Hvidbog

Samlede bemærkninger til Lokalplan 390

Dato 1. marts 2023

Sags-ID: 22/1873

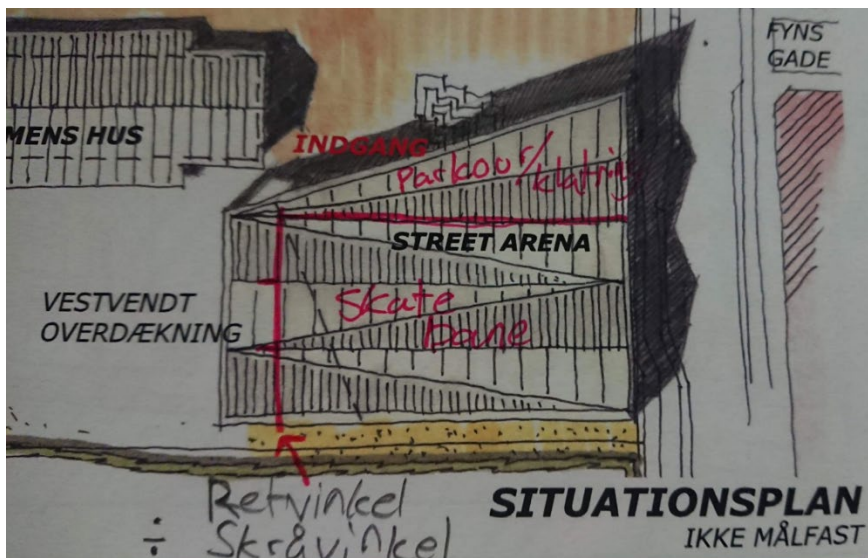
Vi mener at det vil være en dårlig ide med store vinduespartier, da det hurtigt kan blive dyrt i reparationer, og det vil blive et drivhus om sommeren. I stedet for, kunne man gøre som i De Orange Haller, med høje smalle vinduer.

Facaden i træ, flot at se på, ikke så praktisk da der nemt kan laves skader på træ og bruges penge på reparationer. Alle bygninger omkring er bygget i røde mursten, og træ ville stikke ud som en øm tommelfinger.

Vest vendt væg med overdækning, laves retvinklet i stedet for skråvinklet, da dette vil "ødelægge" flowet i hallen og udearealet. (Se billedet) Ved at gøre dette stykke retvinklet, er det meget nemmere at designe og lave et skateareal som kan blive udnyttet totalt. Vest vendt væg må meget gerne tiltænkes til kulturelt kunst, såsom graffiti.
